改善箇所説明図

基準不適合発生箇所

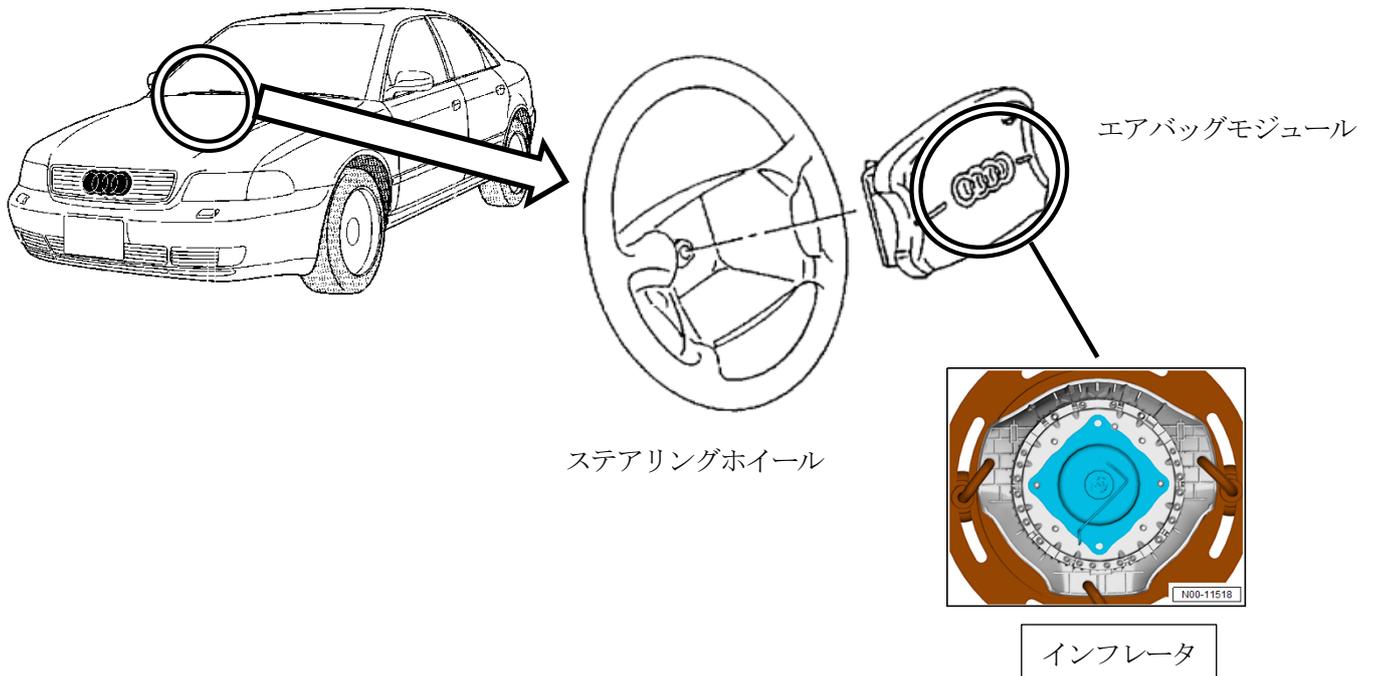
運転者席用エアバッグのインフレーター（膨張装置）において、吸湿防止が不適切なため、ガス発生剤が吸湿することがある。そのため、使用過程でガス発生剤が吸湿や乾燥を繰り返した場合など、エアバッグ作動時に正常に展開せず、乗員が負傷するおそれがある。

全車両、運転者席用エアバッグのインフレーター（膨張装置）を対策品に交換する。
